## INFORME TÉCNICO DE FISCALIZACIÓN AMBIENTAL

LOURDES S.A.

DFZ-2018-922-XIII-RCA-IA

Los proyectos fiscalizados que componen la Unidad Fiscalizable corresponden al “Proyecto Planta de Tratamiento de Riles” calificado ambientalmente favorable a través de la Resolución Exenta N°453, del 09 de octubre de 2003, de la Comisión Regional del Medio Ambiente, Región Metropolitana y al “Proyecto Mejoramiento Planta de Tratamiento de Riles” calificado ambientalmente favorable a través de la Resolución Exenta N°911, del 29 de octubre de 2009, de la misma Comisión. De acuerdo a la evaluación de impacto ambiental, los proyectos consisten en la operación de una planta para el tratamiento de residuos industriales líquidos (RILes) generados por la planta de fabricación de vinos a granel y mostos concentrados de Empresas Lourdes S.A., cuyo efluente será vertido al río Maipo. Posteriormente, se considera, además, una serie de perfeccionamientos realizados al sistema de tratamiento de RILes, con el fin de cumplir con los límites establecidos en el D.S. N°90/2000.

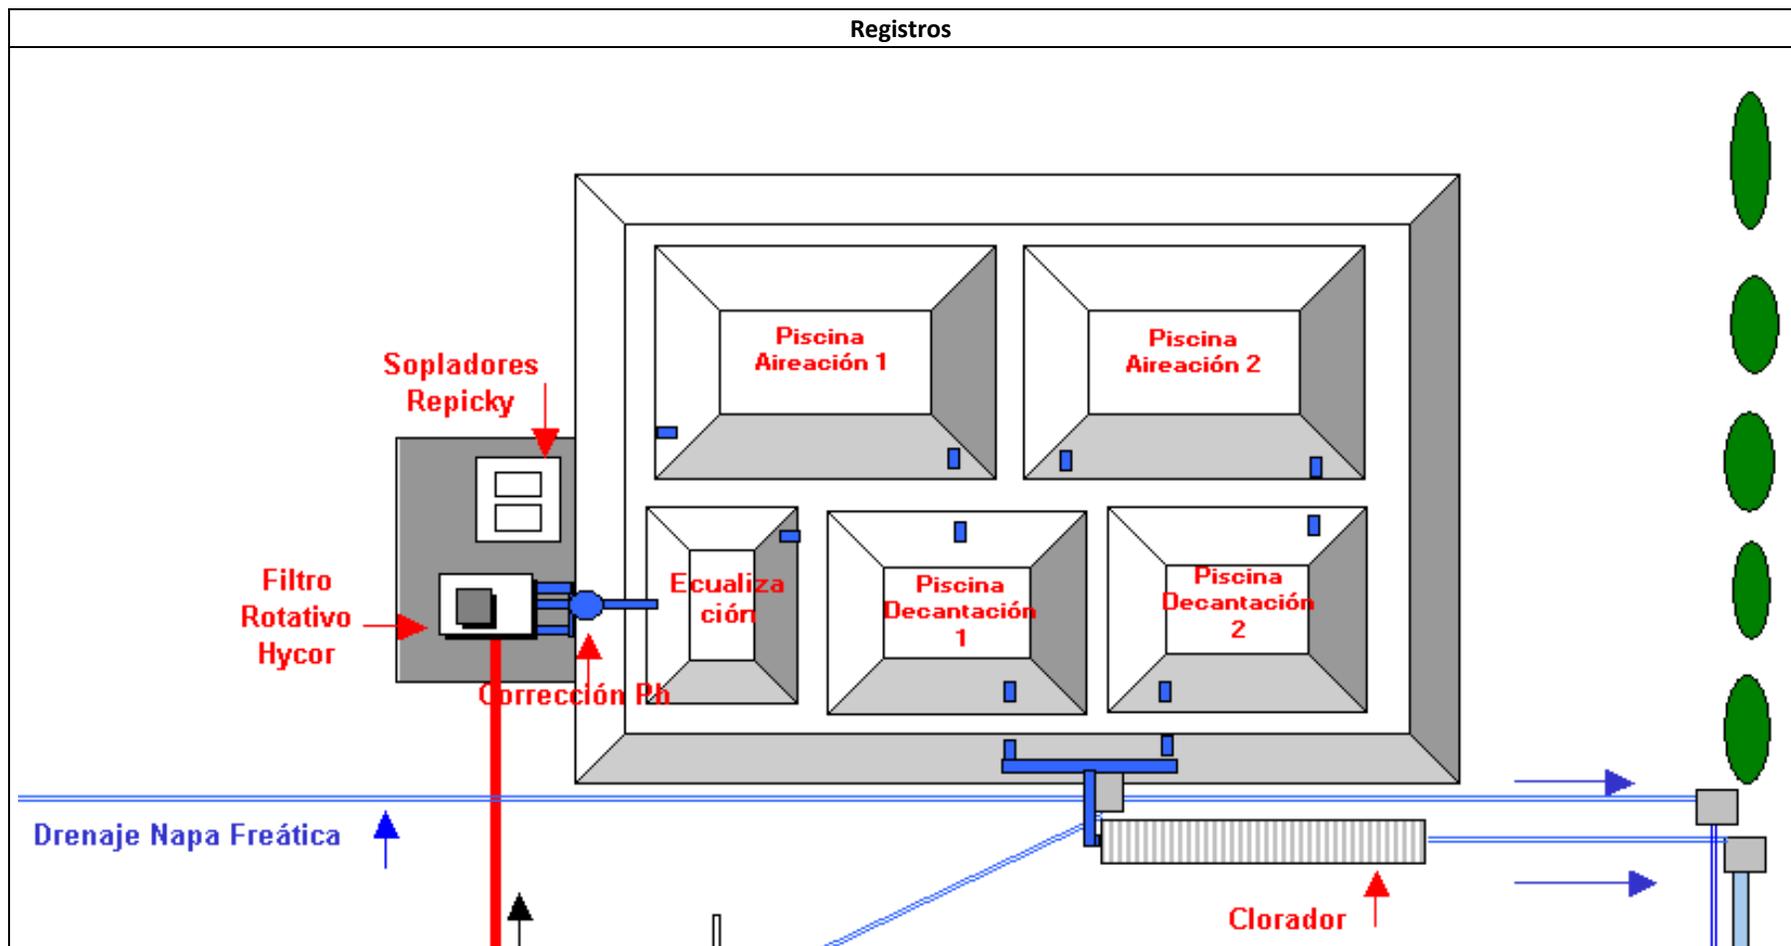
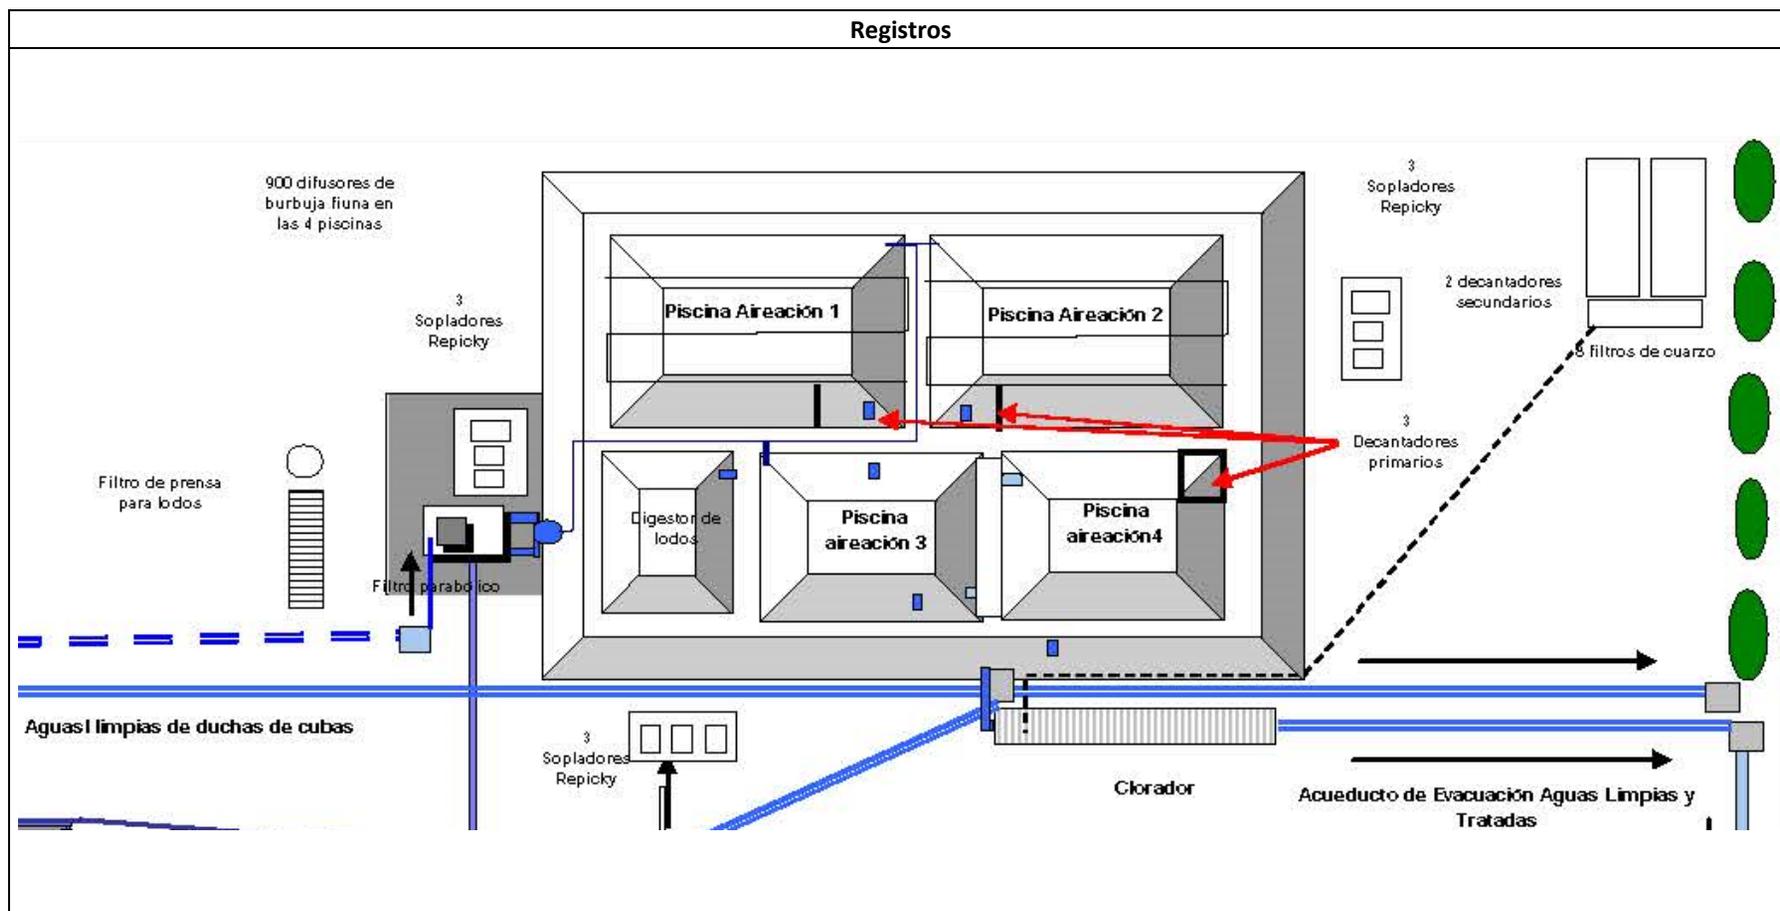
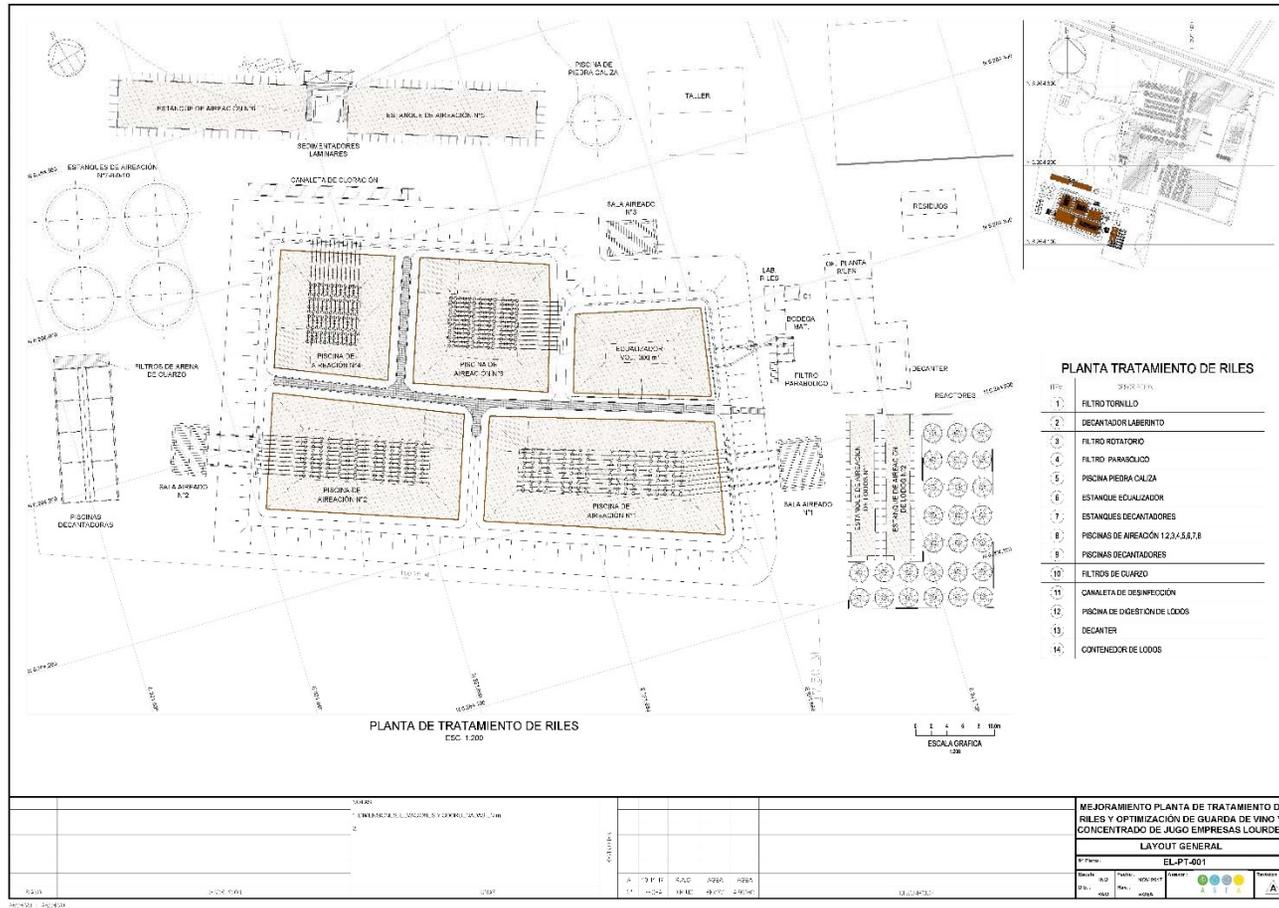
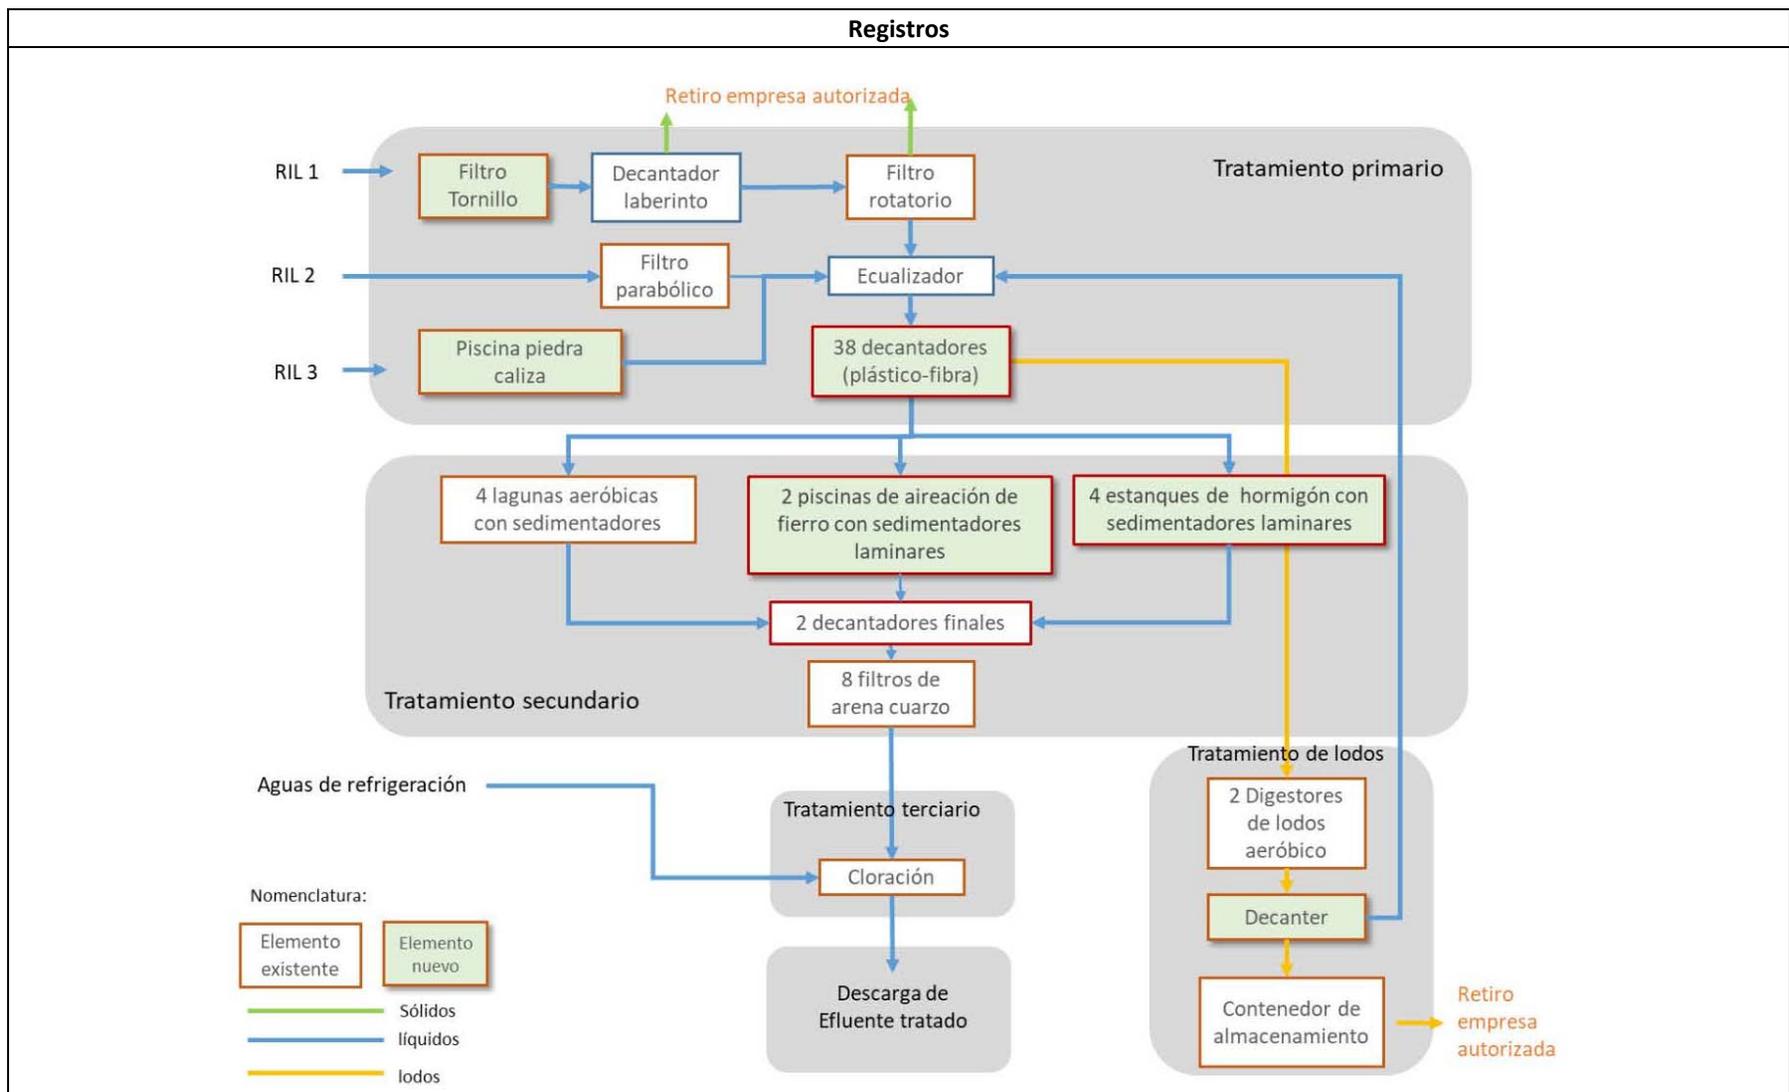
- i) Realizada una comparación entre lo declarado en la DIA “Proyecto Planta de Tratamiento de Riles”, respecto a la DIA “Proyecto Mejoramiento Planta de Tratamiento de RILes”, y el proyecto actualmente en evaluación, existe una evolución, en cuanto a las características de la Planta, así como la de sus instalaciones (Figuras 4, 5 y 6).

- k) Por lo tanto, las diferencias observadas entre lo constatado en terreno, respecto a lo evaluado en ambos proyectos, se encuentran actualmente en regularización y mejoramiento mediante la DIA “Mejoramiento Planta de Tratamiento de RILes y Optimización de Guarda de Vino y Concentrado de Jugo Empresas Lourdes”.
